「六ヶ所ウラン濃縮工場の新型遠心機導入等に係る新增設等計画書」の概要について

六ヶ所ウラン濃縮工場（1992年3月操業開始、設備規模1,050 t SWU/年）は、生産運転を停止したカスケード設備を段階的に新型遠心機に更新していく計画としている。

「新型遠心機への更新等 変更概要図」

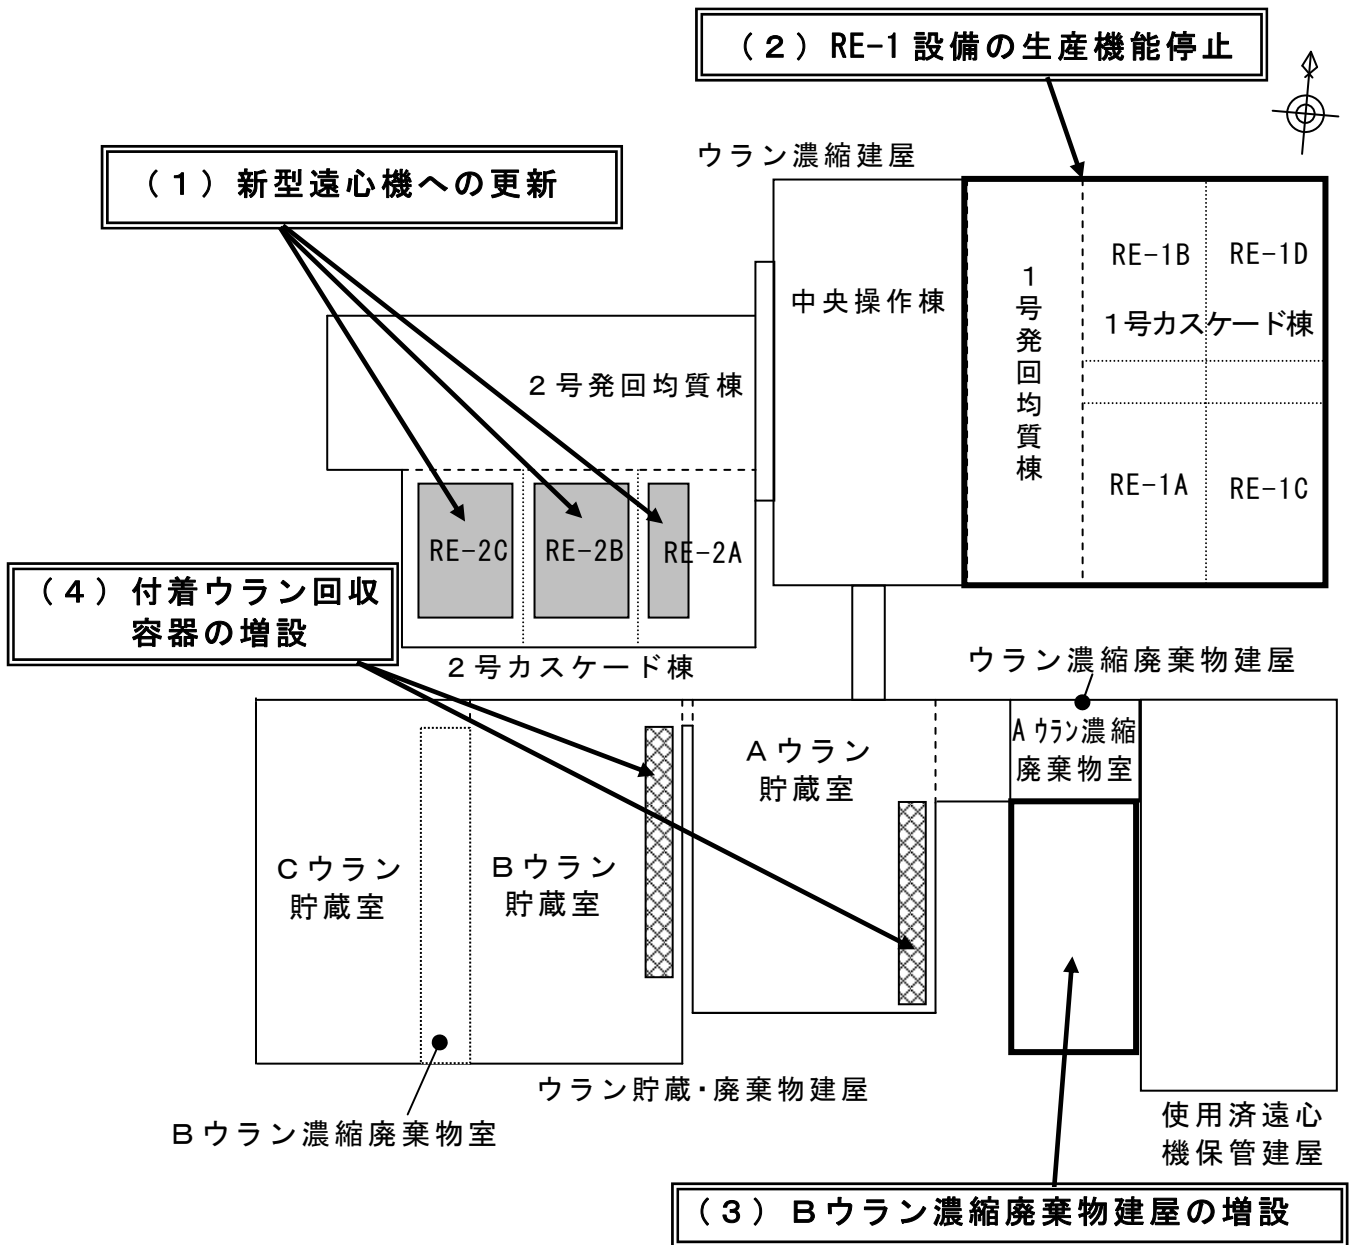
既設遠心機によるカスケード設備のRE-2Aの更新未着手分（75 t SWU/年）、RE-2B（150 t SWU/年）及びRE-2C（150 t SWU/年）の合計375 t SWU/年分を撤去し、新型遠心機によるカスケード設備に更新する。

RE-1A～D（600 t SWU/年）のカスケード設備、UF₆処理設備、均質・ブレンディング設備及び高周波電源設備について、カスケード設備を新型遠心機に更新するまでの間、配管を閉止する等の処置を施し生産機能を停止して保管する。これにより分離作業能力を1,050 t SWU/年から450 t SWU/年に変更する。

ウラン濃縮工場から発生する放射性固体廃棄物の保管能力を增强するため、Bウラン濃縮廃棄物建屋を増設する。

付着ウラン回収設備によりカスケードから回収したウランを保管するため、付着ウラン回収容器を増設する。
